TAMPEREEN KAUPUNKI RAITIOTIEN KEHITYSOHJELMA		Kaupunkiympäristön palvelualue	
INSINÖÖRINKATU HERVANNAN KAMPUS		16825	
HERVANTA / LOHKO 4		Yö:n päätös: Suunnittelupäällikön päätös: §	
RAKENNUSSUUNNITELMA		Muutos	
		Tark.	x
		Hyv.	Jyrki Lehtimäki
		Pvm.	09.03.2018
		Korvaa piir.n:o	
		Ark.n:o	
HERVANNAN KAMPUSKSEN PYSÄKKI LADONTAPIIRUSTUS 1:100		Piir.n:o	18.20/16825/6R
RAITIOTIEALLIANSSI		Piirt.	H. Ylitalo
		Suunn.	M. Ventola
		Tark.	M. Kytölä

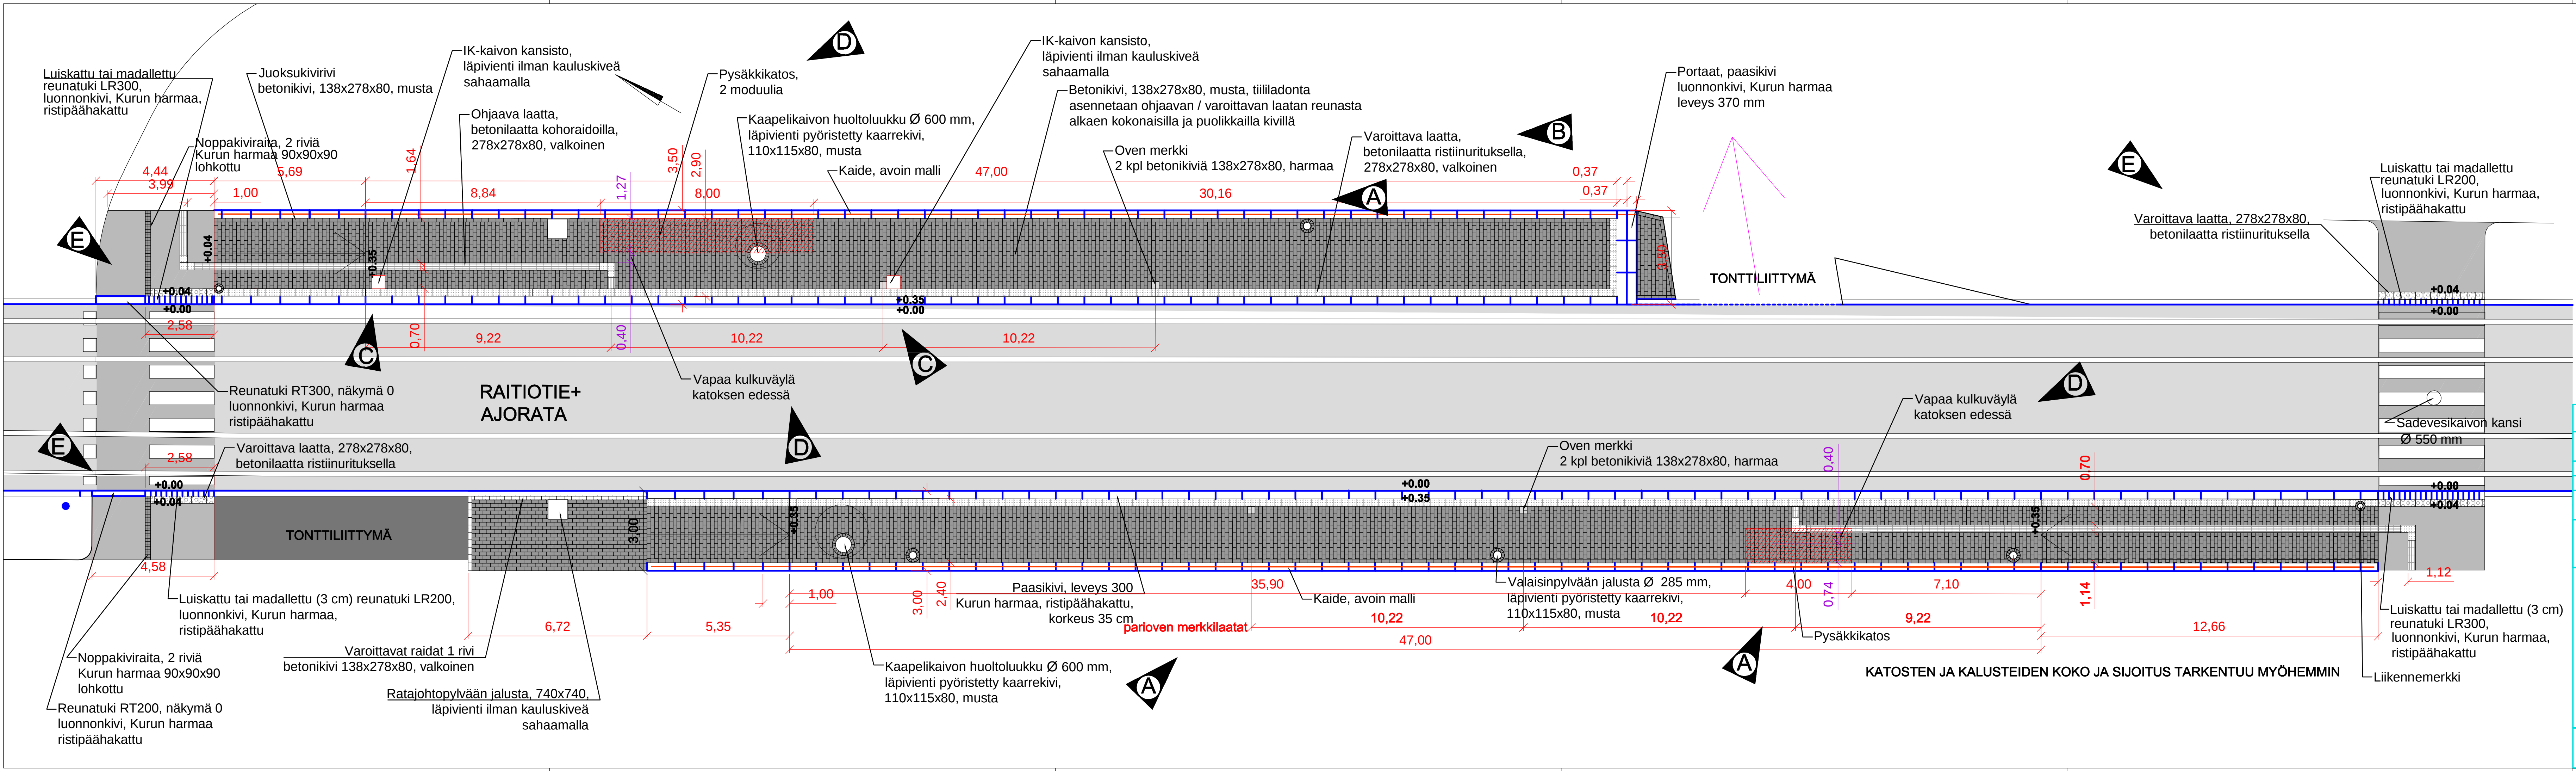
E	Vaihdettu suojaiteiden varoittavalle alueelle varoittava laatta, vaihdettu pysäkin nimi Mikontalo -> Hervannan kampus, lisätty katoksen sijainnin mitoitus	H. Ylitalo	29.3.2019
D	Lisätty itäpuolelle 1 pysäkkikatosmoduuli lisää ja vapaa kulkuväylä -merkinä katoksen kohdalle	H. Ylitalo	30.1.2019
C	Lisätty IK-kaivot, 2kpl	H. Ylitalo	17.5.2018
B	Varoittavan laatan kohonystyrät vaihdettu ristiinurituksesi	H. Ylitalo	9.5.2018
A	Muutettu vanun oven kohtaa osoittavien ohjaavan laatan ja betonikivien paikkaa, ja lännen puoleisen pysäkkikatoksen sijoitus siirretty 1. oven kohdalle	JP. Rellin	21.2.2018
